ÚZEMNÍ PLÁN MĚSTA BRNA

Textová část Odůvodnění

Kapitola 18 Rozhodnutí o námitkách (včetně odůvodnění)

Svazek Nb59 *(s osobními údaji)*

Připomínka k pozici hlavního dopravního napojení lokality Be-1

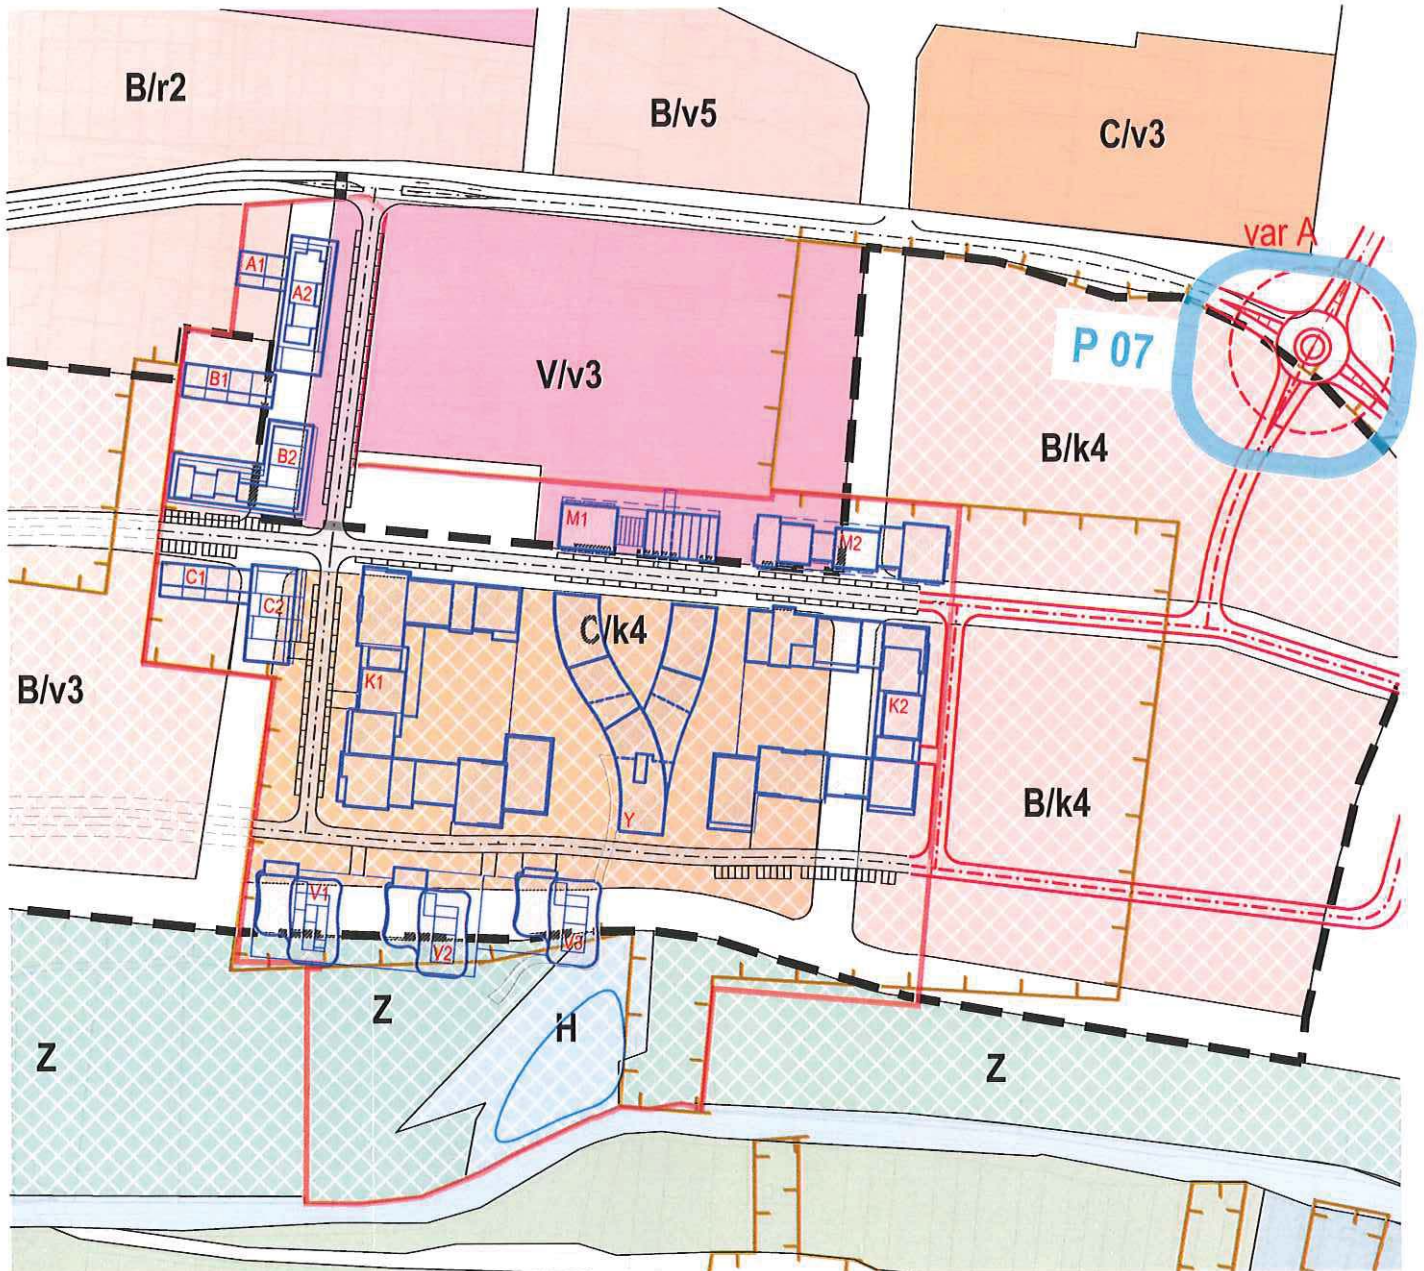
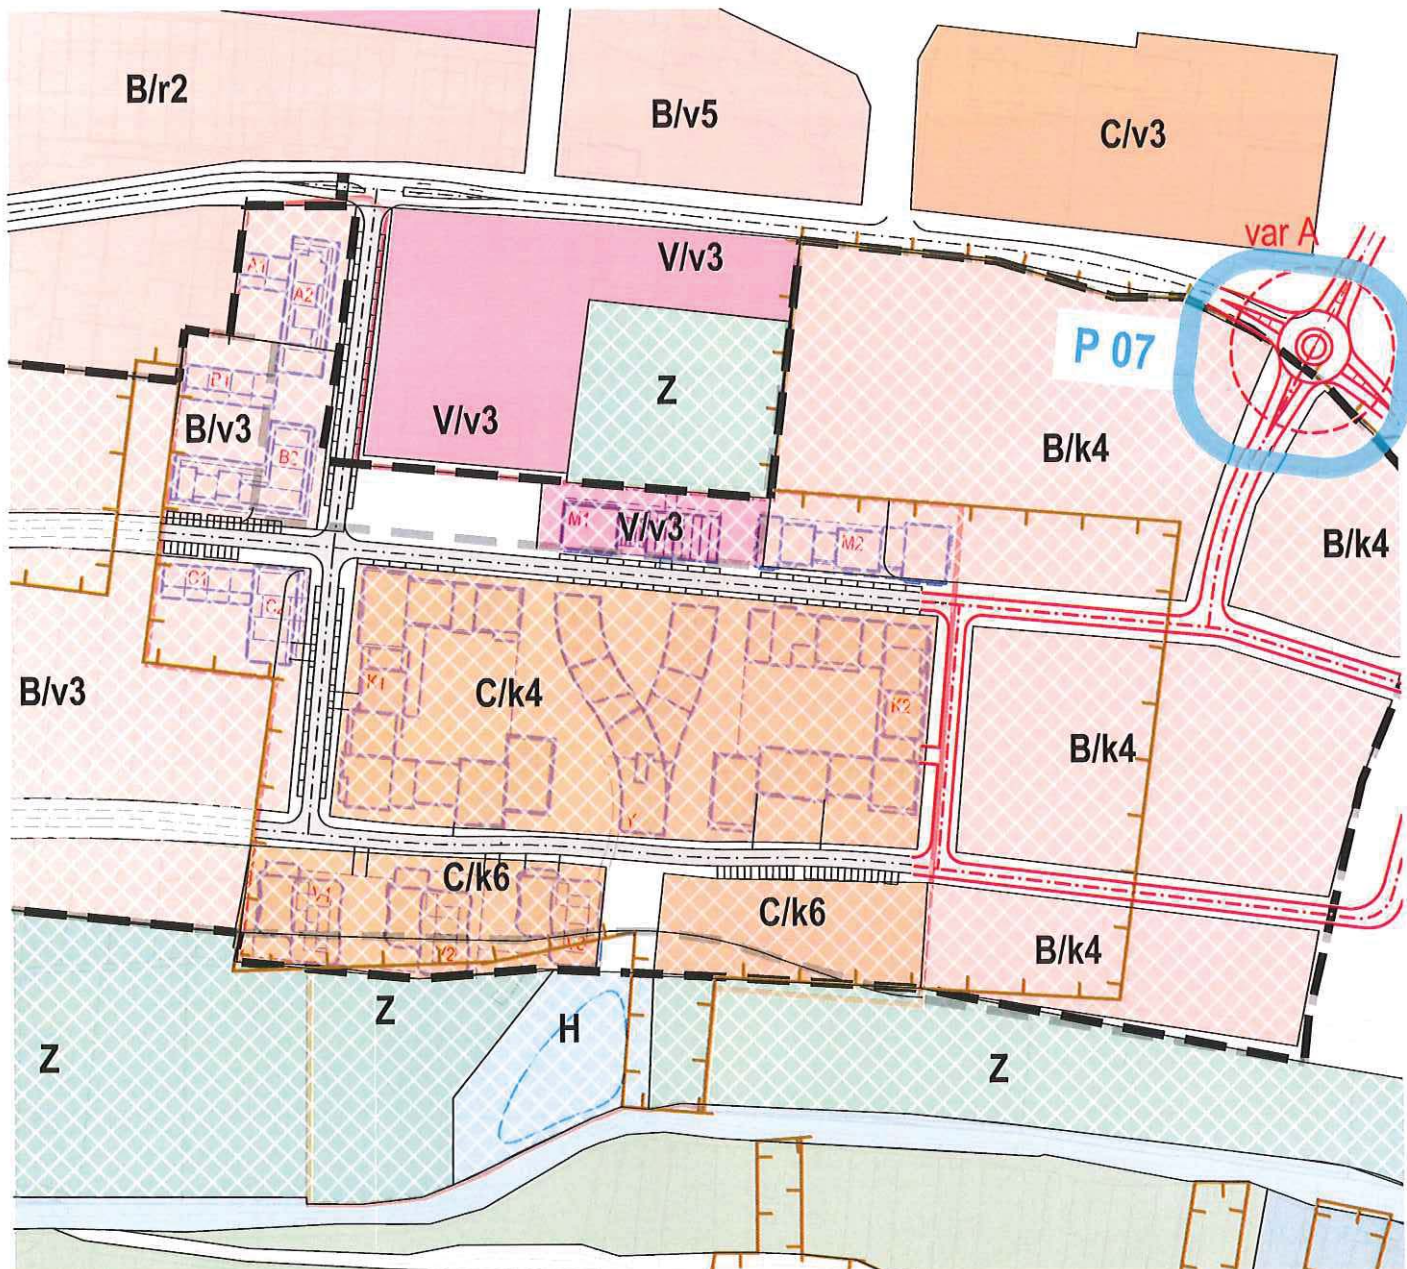
Navrhujeme vytvoření hlavního dopravního napojení pomocí nové okružní křižovatky, která navazuje na hlavní dopravní skelet obslužných komunikací městské části Bohunice. Z dopravního hlediska se jedná o ideální řešení již dříve prověřované dopravní studií.
